**AVIS RELATIF À LA PROTECTION
CONTRE LES EVENTUELS EFFETS NOCIFS ET NUISANCES
PROVOQUÉS PAR LES RAYONNEMENTS NON IONISANTS
GÉNÉRÉS PAR DES ANTENNES ÉMETTRICES STATIONNAIRES**

Commune : EGLISE - Exploitant : TELENET GROUP

Référence exploitant : LX6015P

Rapport n° 3244 / 2025

Figure 1 : Vue en plan des lieux de séjour et des points de contrôle

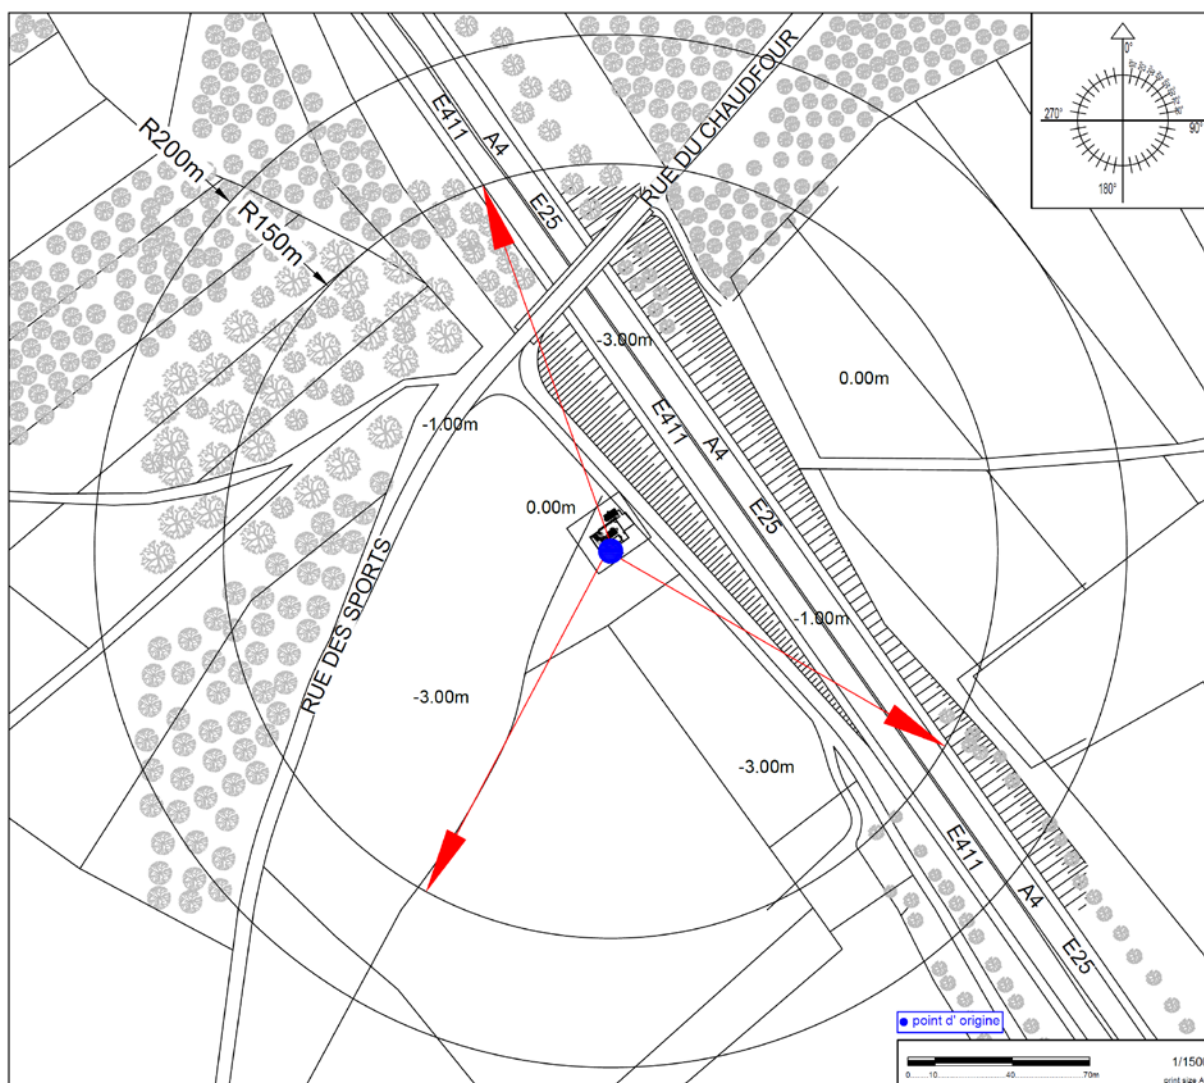
En ce qui concerne les antennes de l'installation mentionnées dans le tableau 1, la distance maximale à laquelle la limite pourrait être atteinte, à l'extérieur, est égale à 93,9 m. S'il n'y a pas de LS à une distance inférieure, les antennes respectent forcément la limite d'immission.

Dans le cas des LS situés à l'intérieur des bâtiments, une atténuation d'obstacle est prise en compte et il en résulte que la distance maximale à laquelle la limite pourrait être atteinte se réduit à 67,0 m.

Figure 2 : Vue en plan des installations d’antennes dans un rayon de 300 mètres autour de l’installation faisant l’objet de la demande d’avis

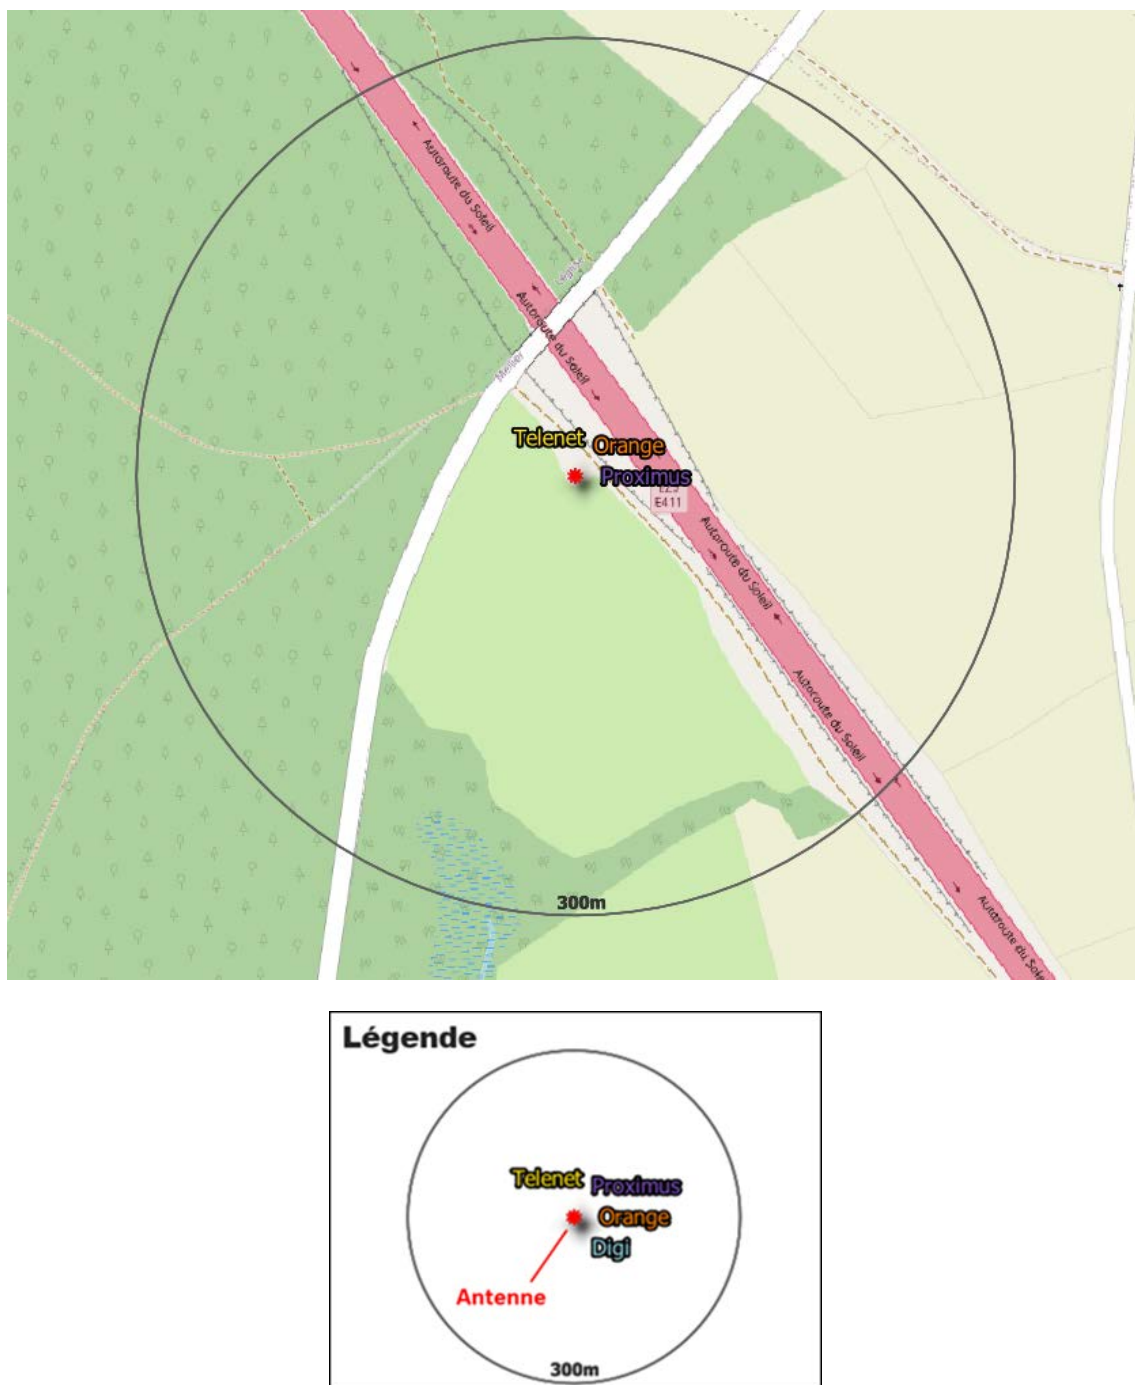
Compte tenu des considérations ci-dessus, il apparaît que l'intensité du rayonnement électromagnétique généré, dans les lieux de séjour situés dans un rayon de 300 mètres autour de l'installation référencée dans le paragraphe 2, par l'ensemble des antennes émettrices stationnaires de l'ensemble des exploitants du même site d'antennes émettrices stationnaires respecte la limite fixée à l'article 4, § 2 du décret.
